1. 東名ジャンクション周辺地域課題検討会

- ・ 地域課題検討会におけるとりまとめ資料

外環整備に関する地域の具体的な懸念及び地域が求めること

東名ジャンクション周辺地域の課題検討会 外環整備に関する地域の具体的な懸念 及び地域が求めること

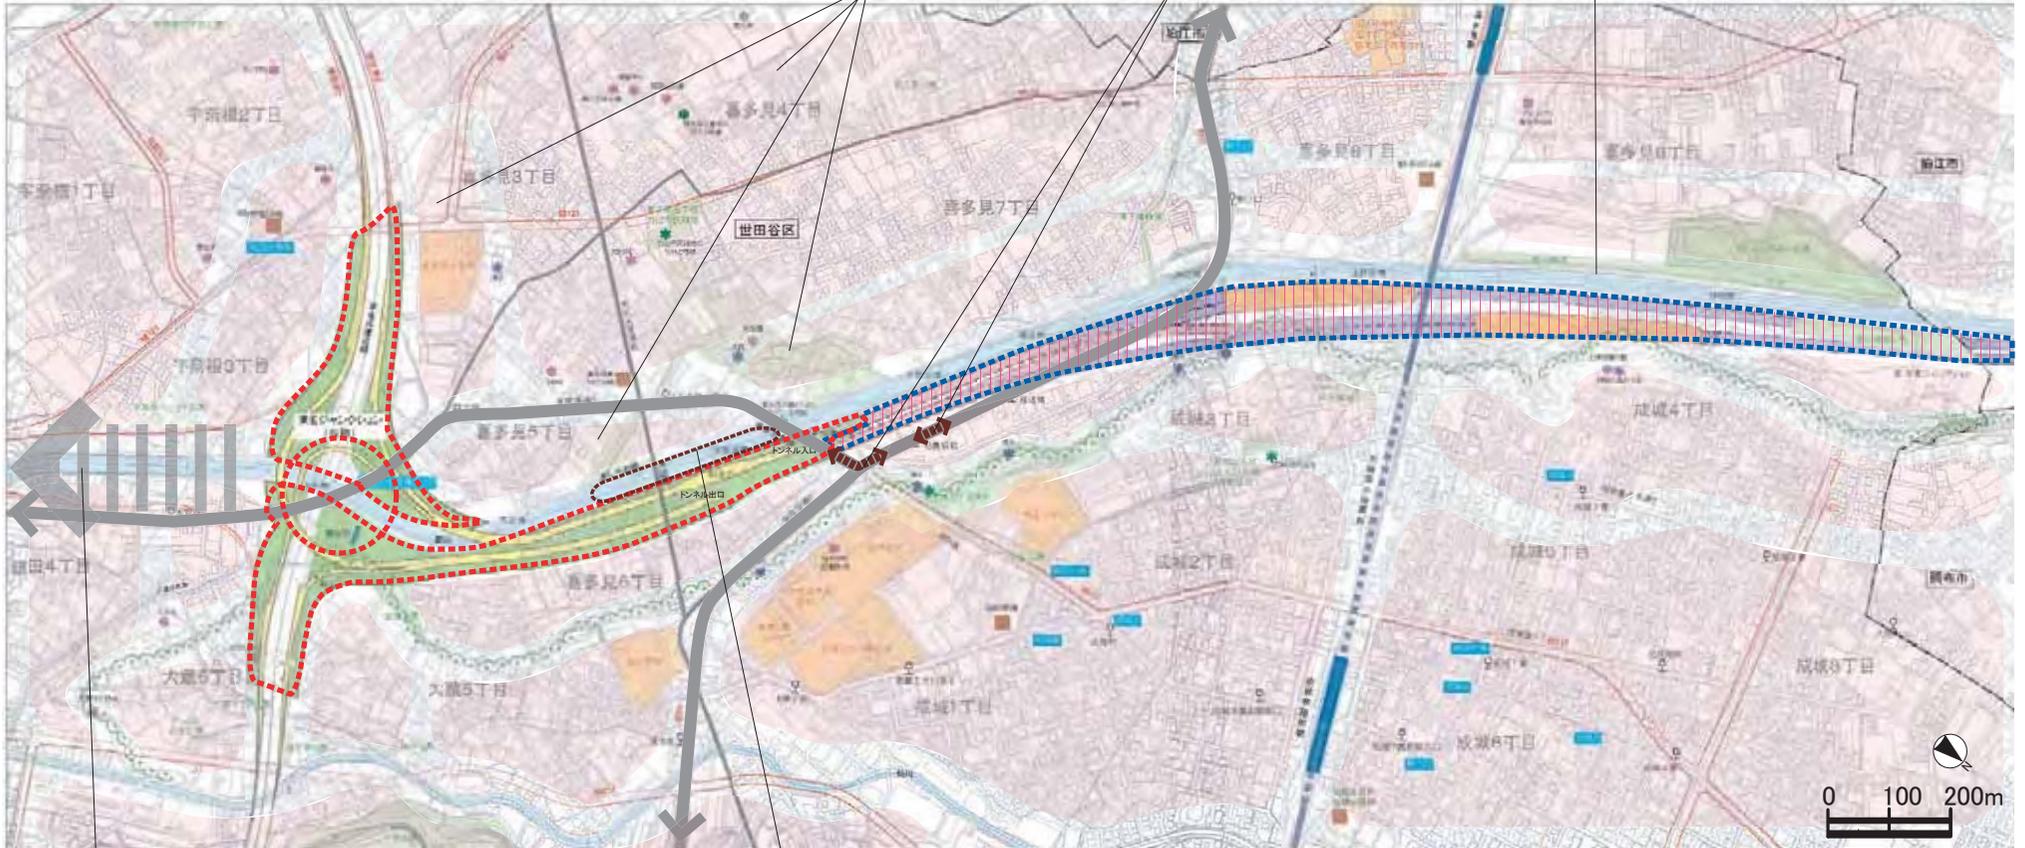
かつての大名根拠地としての由緒ある喜多見の風景を大事にしてほしい。

工事車両により、道路基盤が整っていない世田谷通りや多摩堤通り周辺で、新たな交通集中と渋滞が発生しないか心配だ。

野川の豊かな風景である。草木、みどり、鳥などの動植物の豊かな環境が残されるのか懸念している。

東名以南の計画の目処が立たないことや、同時に整備されないことには、本線やジャンクション周辺の地域の道路にまで渋滞を招くことが懸念される。

東名以南のプランをはやく出してほしい。

地上部の利用として、畑をつかって住民に開放し、有効利用と地域還元を考えてほしい。野川の景観を壊さないでほしい。景観を活かした計画・施工を希望する。
この土地の良さとして、御料林、みどり、大きな木などが残る野川一帯から殿山までの田舎の風景を活かした計画となることを期待する。
野川の豊かな風景である。草木、みどり、鳥などの動植物の豊かな環境が残されるのか懸念している。
せっかくできた自然を壊してほしくない。現在の計画では世田谷区は大深度でやる部分が20%しかない。もっと地下化エリアを増やすことを検討してほしい。
人工河川である野川は30年で自然豊かな川となった。ジャンクションを地下化するなどで、この豊かな野川の自然を残すことを期待する。

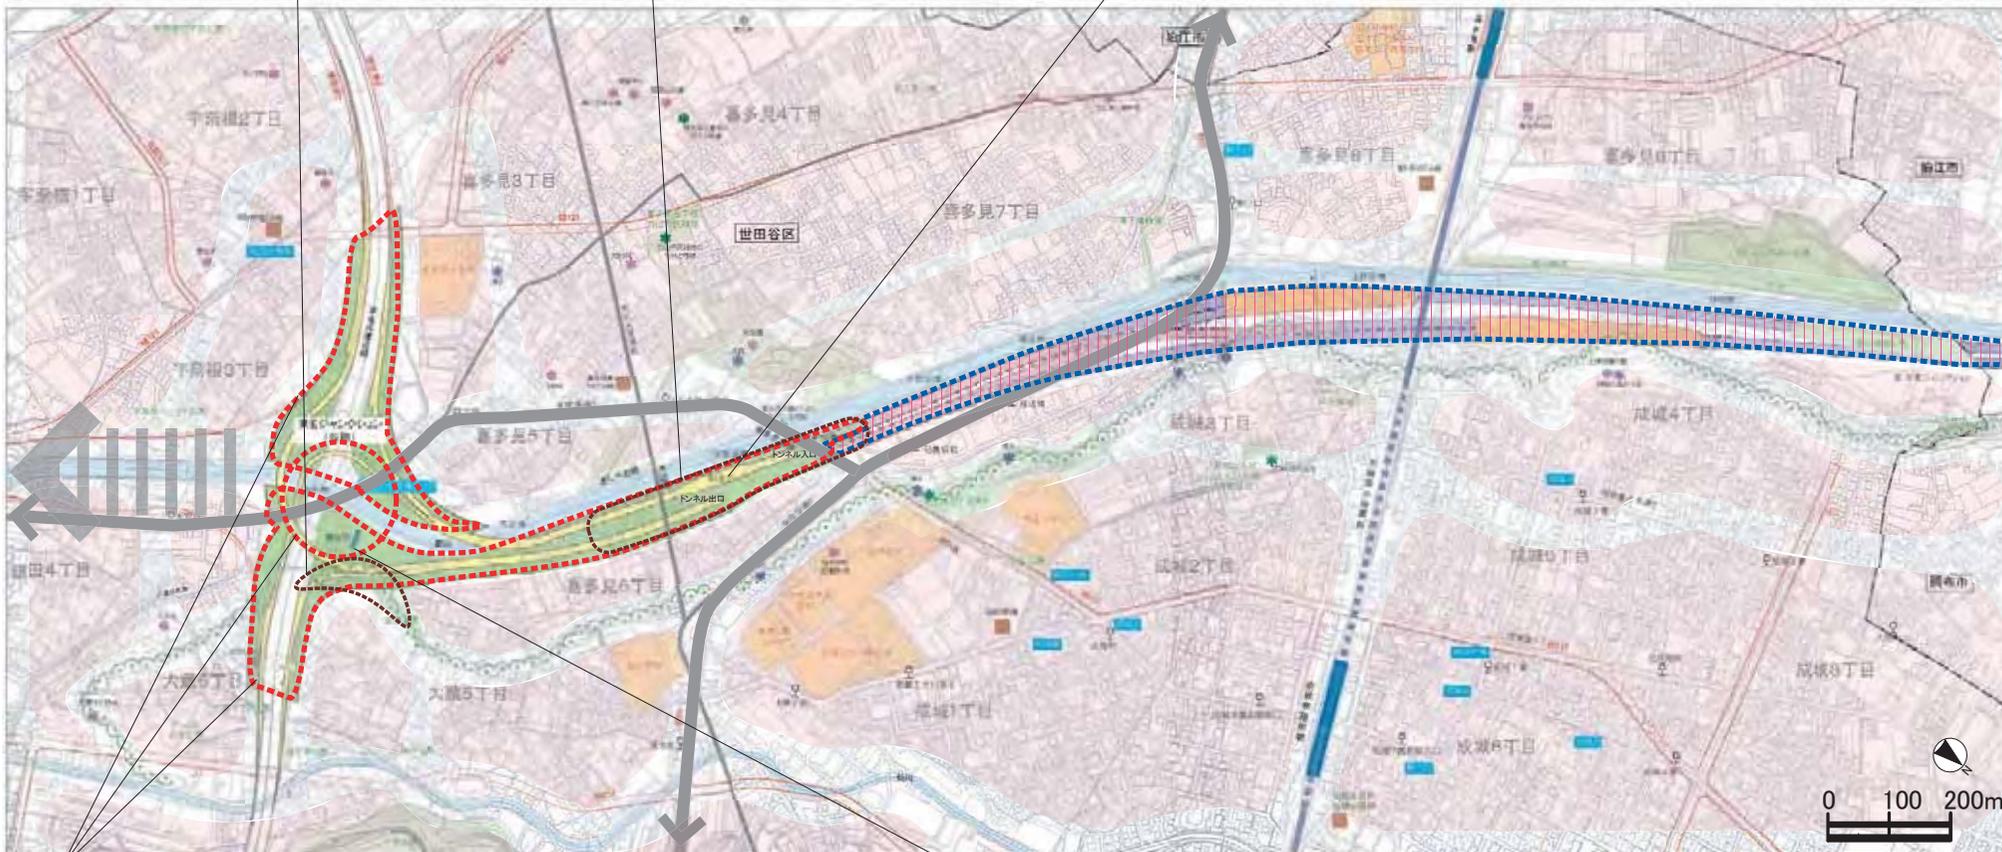
- 田直公園付近の緑地帯(殿山)が無くなるのではないかと心配。
- 国分寺崖線(殿山)の減少が心配。

- 外環の地上部で燃料や危険物等を積載した車両の事故が発生した時に、避難スペースや緊急車両の対応策などが確保されているか懸念される。

- 環境アセスの結果では、トンネルの出入り口部分が一番影響が大きい。これに加え、換気所や料金所など、環境への影響が心配される施設がこの地域に集中して配置されることが心配である。
- 外環に入る側に料金所を配置することが心配である。料金所には勾配を設けないため、その分、道路延長が長くなり、地上部が増えていることに不安がある。

- 外環に入る側に料金所を配置することが心配である。料金所を地下に設けることや、蓋をかけるなどして地下になる部分をできるだけ増やしてほしい。
- 外環に入る側に料金所を配置することが心配である。ETCの普及やタグを使用した課金システムが開発されれば、料金所自体が不要になるかもしれないので、現計画よりも地下になる部分を増やしてほしい。

- ランプが東名高速道路の上部を通るので、景観に及ぼす影響が心配である。

- 環境アセスの結果では、トンネルの出入り口部分が一番影響が大きい。これに加え、換気所や料金所など、環境への影響が心配される施設がこの地域に集中して配置されることが心配である。
- 高架方式から大深度地下方式への変更で、外環沿線の影響が地上部の周辺地域に集中し、負担の公平性が取れていない。不公平な負担を強いられることになった。影響を低減させるために、50年、100年先を見た長期的な視点で、最高の技術を取り入れて、地下になる部分をできるだけ増

- やし、地域の環境に与える影響を可能な限り少なくすることを望んでいる。
- 地上部の環境への影響が心配である。野川や多摩堤通りの付け替えも含めて、ジャンクションの地下化を検討してほしい。
- 立ち退きによる住民の負担が心配である。負担を最低限に抑えるために、地下になる部分をできるだけ増やす工夫をしてほしい。
- ランプが東名高速道路の上部を通るので、風害の影響が心配である。

- 環境アセスの結果では、トンネルの出入り口部分が一番影響が大きい。これに加え、換気所や料金所など、環境への影響が心配される施設がこの地域に集中して配置されることが心配である。
- 高架方式から大深度地下方式への変更で、外環沿線の影響が地上部の周辺地域に集中し、負担の公平性が取れていない。不公平な負担を強いられることになった。影響を低減させるために、50年、100年先を見た長期的な視点で、最高の技術を取り入れて、地下になる部分をできるだけ増やし、地域の環境に与える影響を可能な限り少なくすることを望んでいる。
- 外環地下部で排出される排気ガスが、地上部に当る地域だけに

- 集中することが心配である。負担の公平性を考えて、沿線に当る場所に換気所を分散させて、当地区の換気所を小規模にしてほしい。
- 換気所による大気への影響が懸念される。
- 換気所が大きな壁となり風の流れが変化することが心配である。丸い形状や向きを変更するなど、風を遮らないデザインを工夫してほしい。

Dグループ [2/3] 場所を特定できる意見(外環本線の周辺)

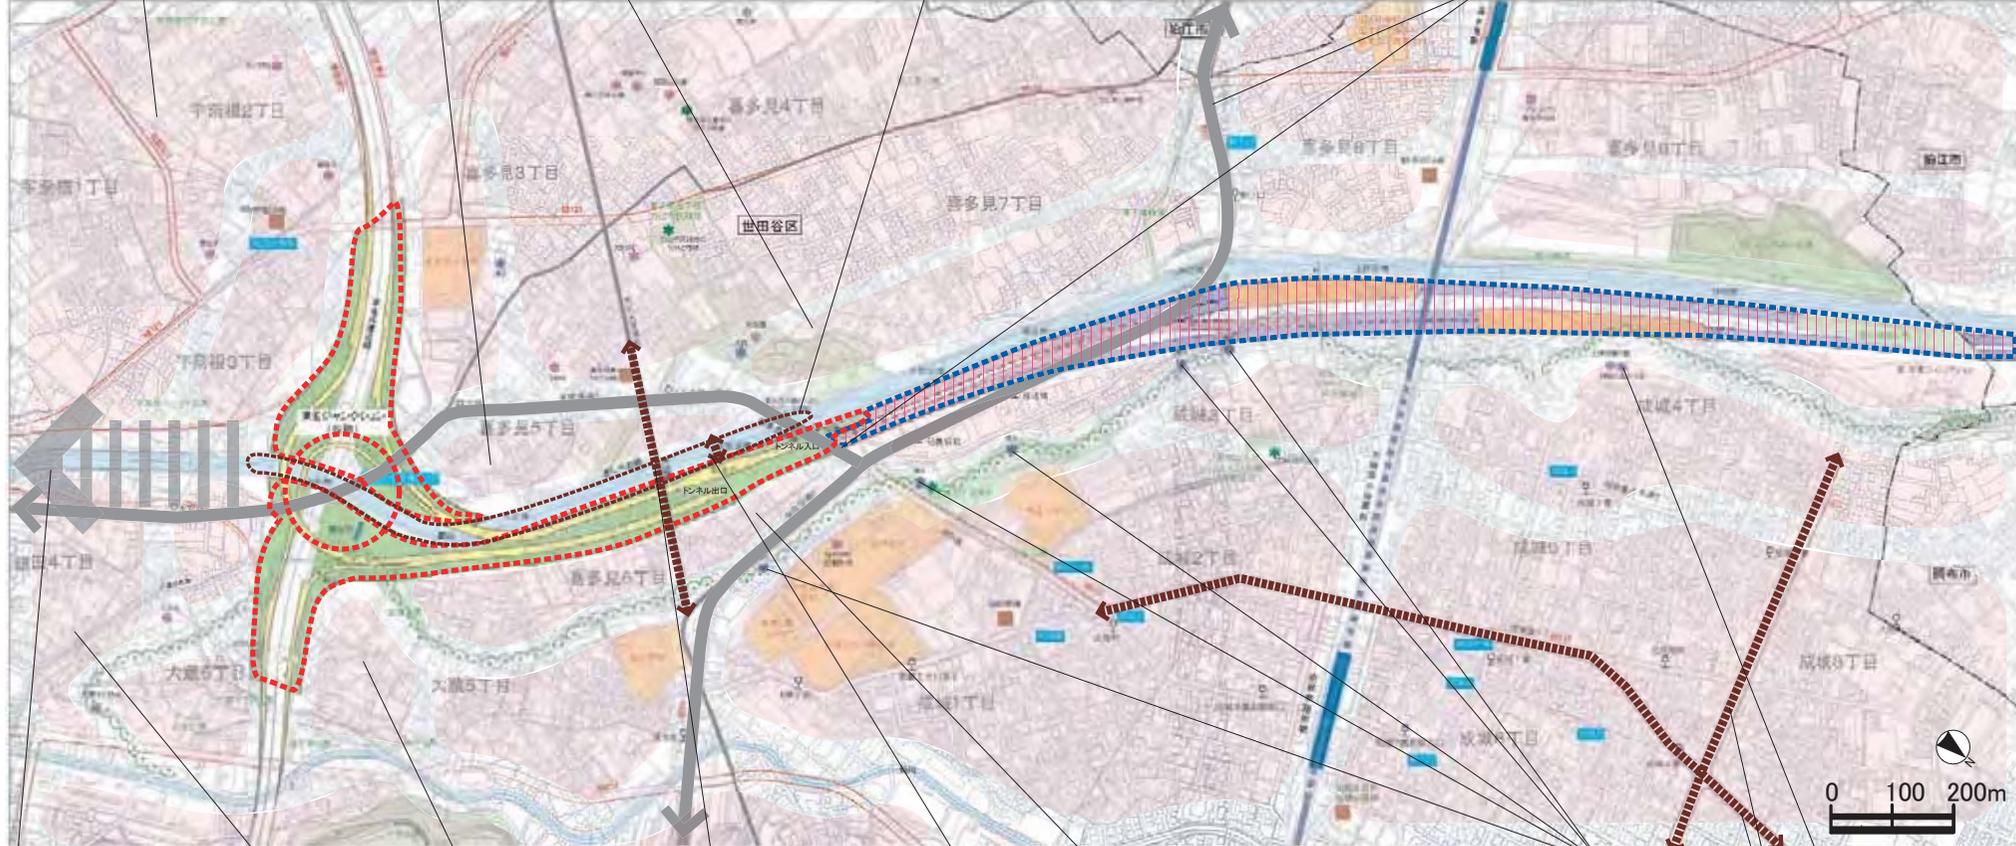
・地上部の環境への影響が心配である。野川や多摩堤通りの付け替えも含めて、ランプを東名高速道路の高架下に通して、地下になる部分をできるだけ増やしてほしい。
 ・地上部の環境への影響が心配である。野川や多摩堤通りの付け替えも含めて、ジャンクションの地下化を検討してほしい。

・ジャンクション構造物によるジャンクション周辺の風通しの影響が心配。(喜多見5丁目周辺、田直地区)

・喜多見5・6丁目間の大正橋、水道橋、茶屋道橋がなく、ジャンクションの地下化を検討してほしい。

・地上部の環境への影響が心配である。野川や多摩堤通りの付け替えも含めて、ジャンクションの地下化を検討してほしい。

・地上部の環境への影響が心配である。野川や多摩堤通りの付け替えも含めて、ランプを東名高速道路の高架下に通して、地下になる部分をできるだけ増やしてほしい。
 ・地上部の環境への影響が心配である。野川や多摩堤通りの付け替えも含めて、ジャンクションの地下化を検討してほしい。

・地上部の環境への影響が心配である。野川や多摩堤通りの付け替えも含めて、ジャンクションの地下化を検討してほしい。

・ジャンクションによる野川への影響が懸念される。
 ・野川は、都内でも自然が残り、親水性もある貴重な川であるが、現在、水量が減りつつある。外環地下部分の整備で、さらに水量が減少しないか心配である。
 ・野川の自然環境、野鳥や植物などの減少が心配。
 ・水道橋から野川の上流を望む際に見える、山並み景観を活かした整備をして欲しい。

・現在でも世田谷通りや多摩堤通りは渋滞しており、工事車両が出入りするようになると、さらなる混雑が心配される。

・喜多見5・6丁目間の大正橋、水道橋、茶屋道橋がなくなるのではないかと心配である。
 ・喜多見6丁目の計画地内で現在も宅地開発が進んでいるのが心配である。購入者などに移転が必要となることの周知を望む。

■以前、野川を改修した時に喜多見6丁目の地下水の水位が低くなった(深く掘らないと出なくなつた)ことがあるので、今回も影響があるのではないかと心配である。

・東名以南の計画予定地で、住宅開発が進行中であり、将来的に新たな問題につながるものが懸念される。
 ・東名以南を整備する際に、再度工事を行うことにならないか心配。(地上部分だけでも同時に整備してはどうか)
 ・東名以南への延伸がスムーズに事業化されるのかについて懸念している。計画どおり、10年後に供用開始されるように検討をすすめてほしい。

・地上部の環境への影響が心配である。野川や多摩堤通りの付け替えも含めて、ランプを東名高速道路の高架下に通して、地下になる部分をできるだけ増やしてほしい。
 ・地上部の環境への影響が心配である。野川や多摩堤通りの付け替えも含めて、ジャンクションの地下化を検討してほしい。

・殿山の上の地区は、目の前に換気所の排気口ができるので、どのような影響が生じるのか心配である。
 ・換気所が大きな壁となり風の流れが変化することが心配である。丸い形状や向きを変更するなど、風を遮らないデザインを工夫してほしい。
 ・殿山の上の地区は、現状でも風の影響が非常に強い。換気所が近くに建設されるので、ビル風が生じて影響がでないか心配である。

・水道橋から野川の上流を望む際に見える、山並み景観を活かした整備をしてほしい。
 ・荒玉水道道路
 ・ジャンクション周辺の通学路の分断が心配。(荒玉水道道路)
 ・荒玉水道道路など、小学校の通学路の安全性が懸念される。
 ・荒玉水道道路の生活道路としての機能を重視して、安全性を確保してほしい。

・茶屋道橋のある通りが分断されることが心配である。生活道路として利用しているので外環整備後も残してほしい。

・田直地区の問題点はこれまでもオープンハウスなどでアセスの必要性を指摘してきた経緯がある。今後、田直地区の問題に対応してほしい。
 ・国分寺崖線付近(田直地区)は、地形が特殊であり、現状でも環境影響評価の基準値ぎりぎりなので、整備後に、基準内に収まるか懸念される。
 ・ジャンクション構造物によるジャンクション周辺の風通しの影響が心配。(喜多見5丁目周辺、田直地区)
 ・換気所が大きな壁となり風の流れが変化することが心配である。丸い形状や向きを変更するなど、風を遮らないデザインを工夫してほしい。
 ・田直地区は崖線に加えて、ジャンクション構造物や道路の防音壁、換気所に囲まれることになり、ヒートアイランド現象の発生が心配である。

・成城3丁目公園など、国分寺崖線に湧水が4箇所あり水量が減少しないか心配である。

・神明の森みつ池は、ホタルの生息地であり、環境への影響が懸念される。

・地区内交通量が増大し、都市計画道路補助217号線及び52号線の幹線道路や生活道路のさらなる拡幅が進められ、成城地域の住宅街の環境悪化が懸念される。
